Adaptace pivovaru v Kralupech nad Vltavou - MKC

Podchycení základů

ZMĚNOVÝ LIST

příloha č.1 - odhadovaný minimální rozsah podchycení

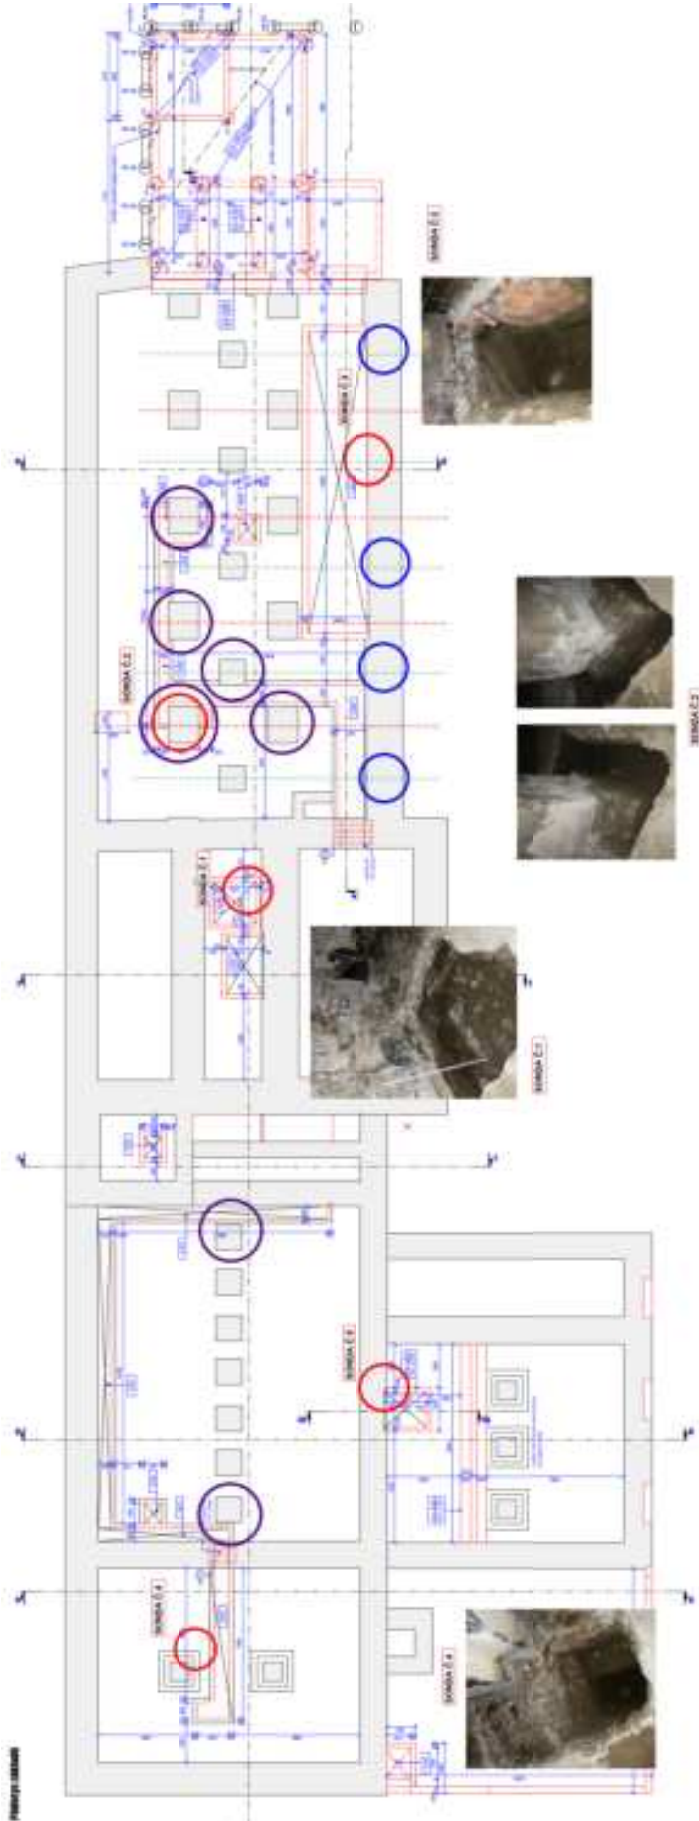
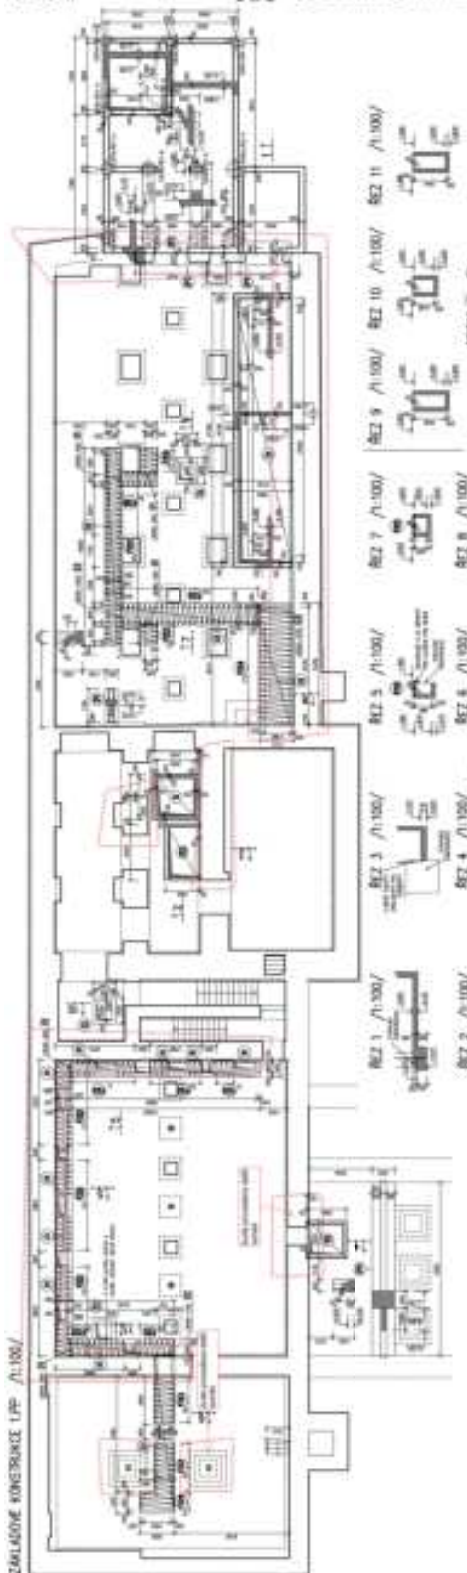
Po provedení sond GD zjistil značné rozpory ve stávajících základech oproti DPS. Stávající základy nejsou provedeny na hloubku dle DPS, jsou zásadně plytké, případně nejsou provedeny vůbec. Bez provedení podchycení stávajících konstrukcí nelze zahájit další práce mimo odstrojování objektu od technologií a drobných demolic nenosných konstrukcí. Detailní dokumentaci pro provedení podchycení základů (vč.přesného rozsahu, výškových kót, postupu atd.) musí dodat Objednatel.

2. Název změny:
Rozšíření vodoměrné sestavy

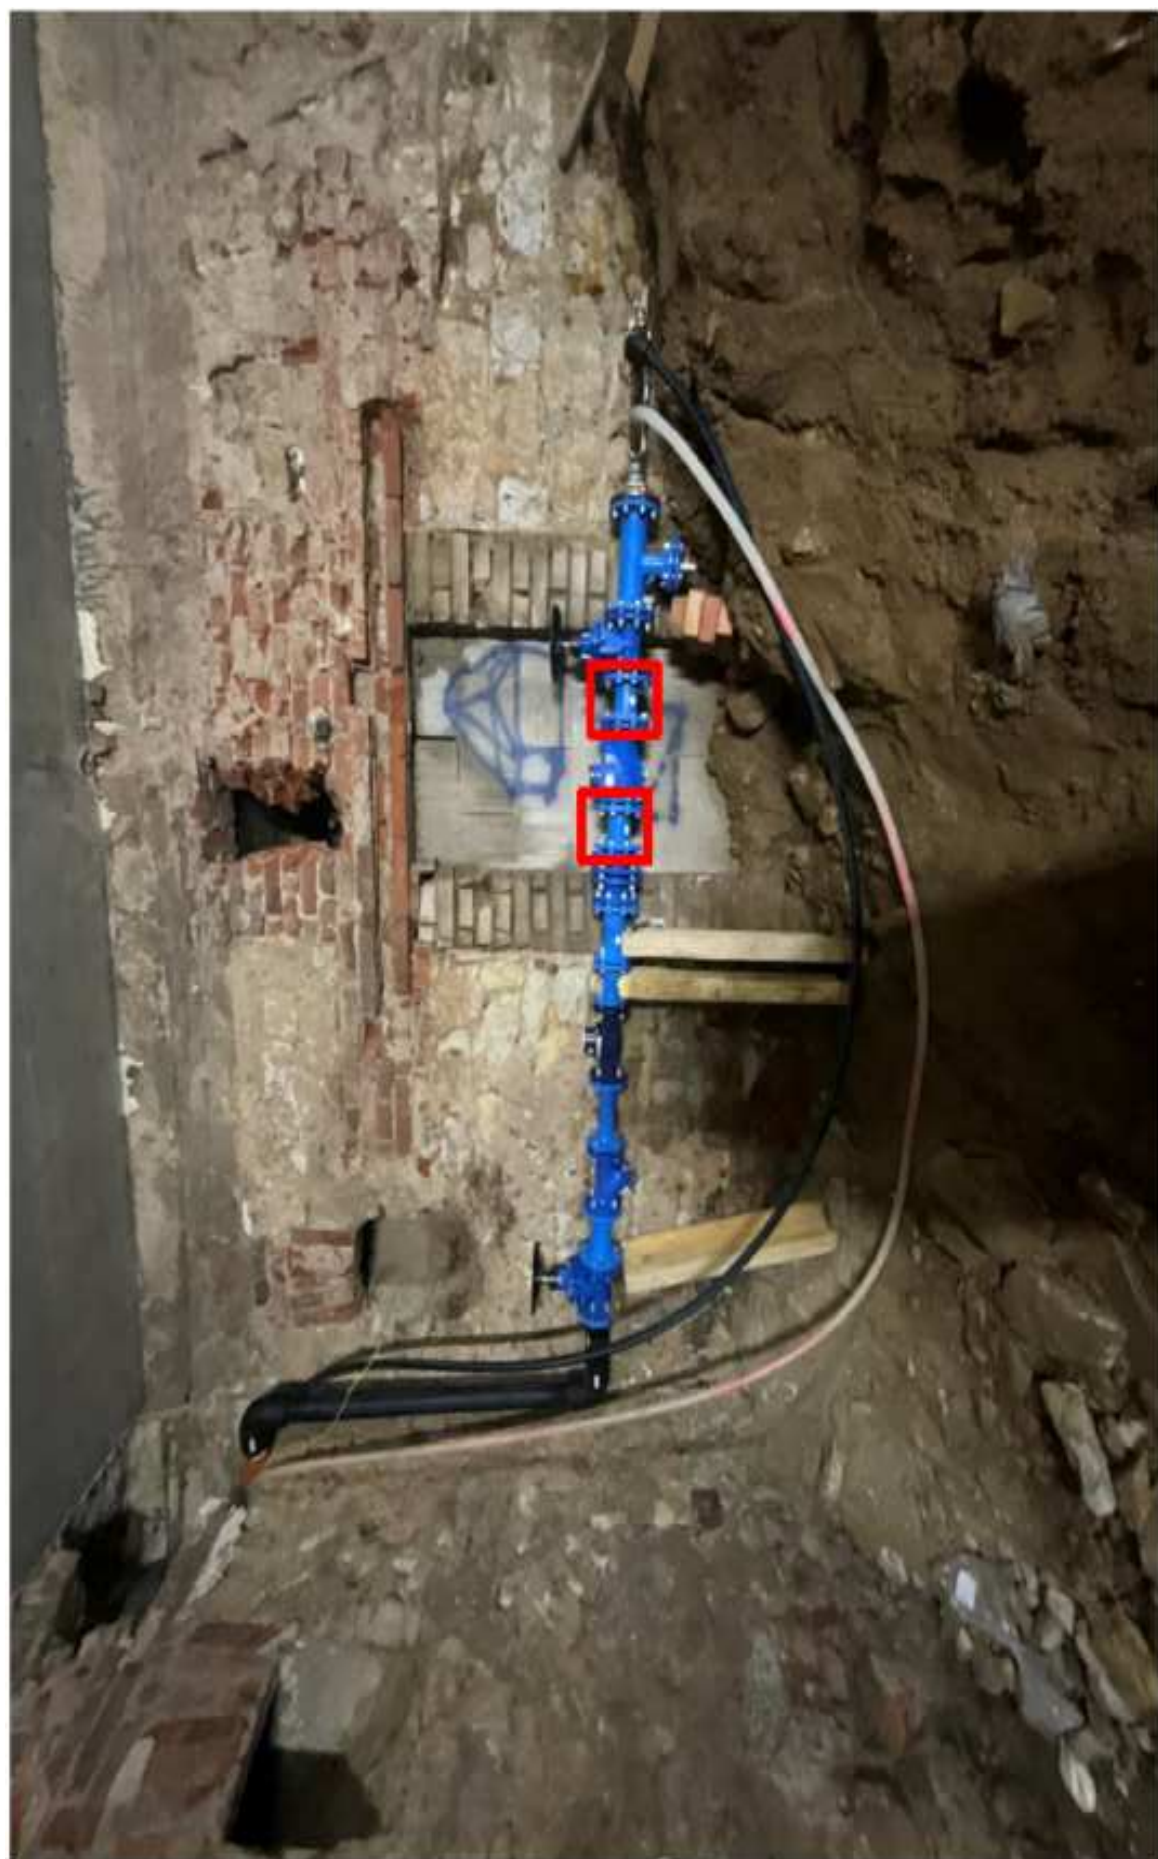
3. Popis změny:		
Při montáži vodoměrné sestavy bylo zjištěno, že navrženou vodoměrnou sestavu podle PD nelze zrealizovat. Z tohoto důvodu bylo nutné doplnit sestavu o 2ks TP DN50 150mm, aby bylo možné provést šroubové spoje na přírubách.		
4. Cena změny:	19 112,66	Kč bez DPH

ŽB základ v podlaze u VZT kanálu

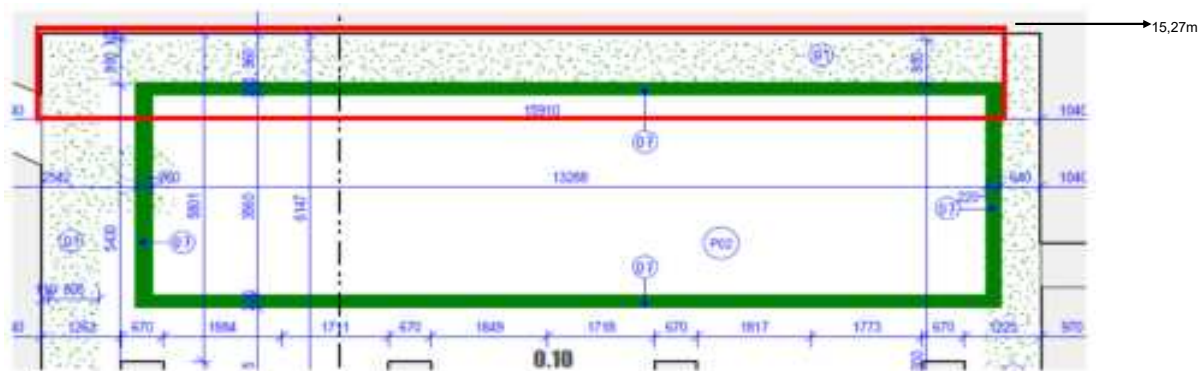
Při výkopových pracích pro VZT kanál byl nalezen ŽB základ, který nebyl v DPS uveden. Tento ŽB základ je nutné odstranit pro realizaci VZT kanálu, který v jeho místě probíhá.

2. Název změny:
Nadspotřeba vnitřních omítek

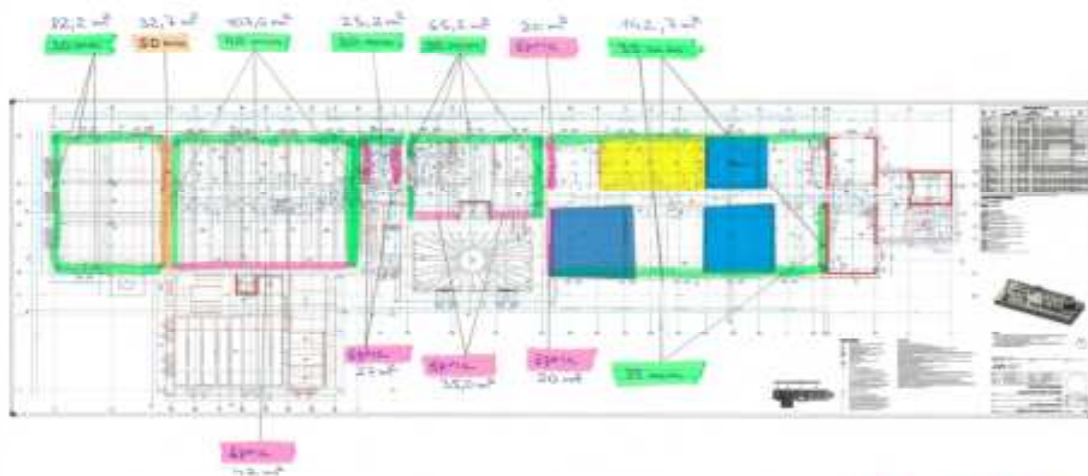
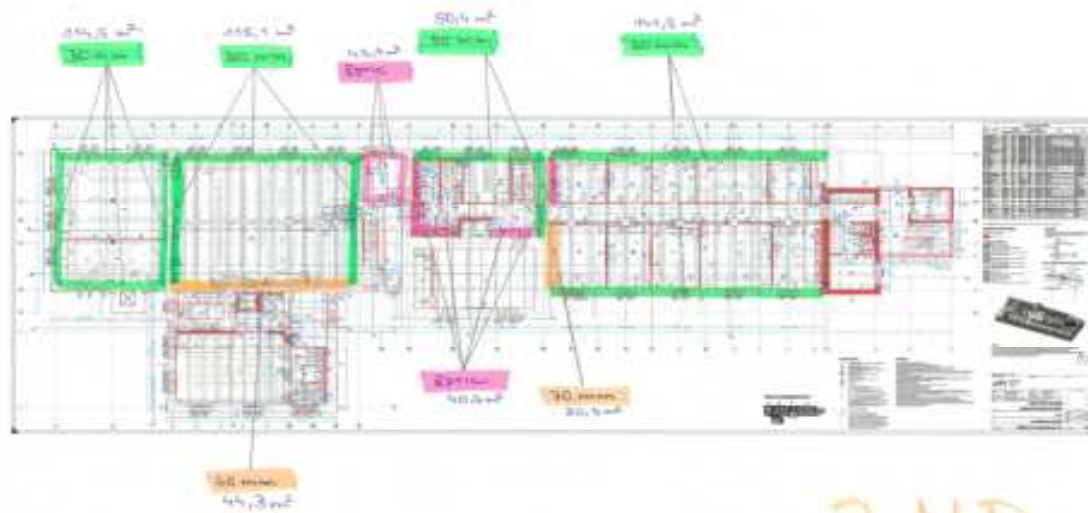
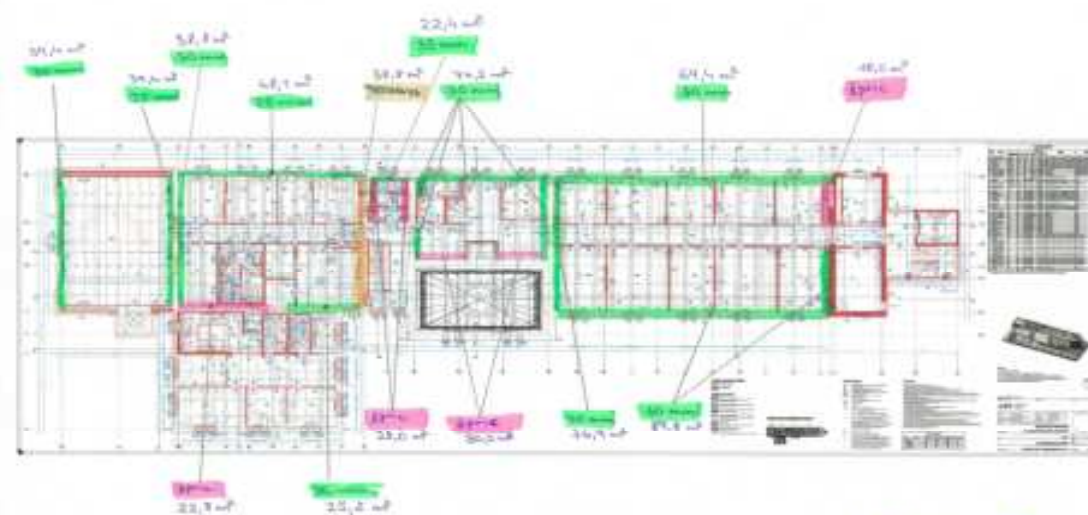
3. Popis změny:		
Dle projektové dokumentace DPS byla uvažována tloušťka omítky 15 mm. Díky velké křivosti stěn nebylo možné tuto tloušťku dodržet a bylo nutné aplikovat větší množství (tloušťku na m2).		
4. Cena změny:	385 882,73	Kč bez DPH

23 Úprava záporového pažení a demolice bývalého objektu č.p.80

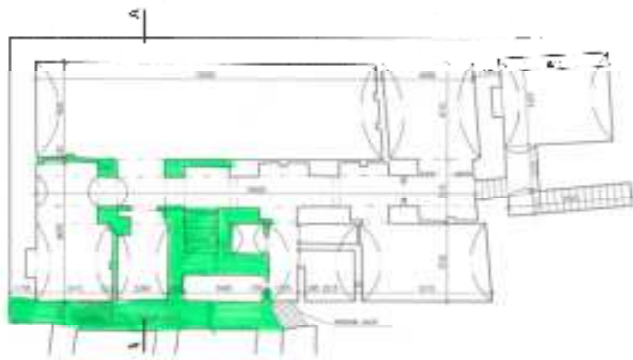
Rozdělovník:	Přílohy:
1 Objednatel	příloha č.1 - ocenění ZL
2 Zhotovitel	příloha č. 2 - fotodokumentace + výkresy
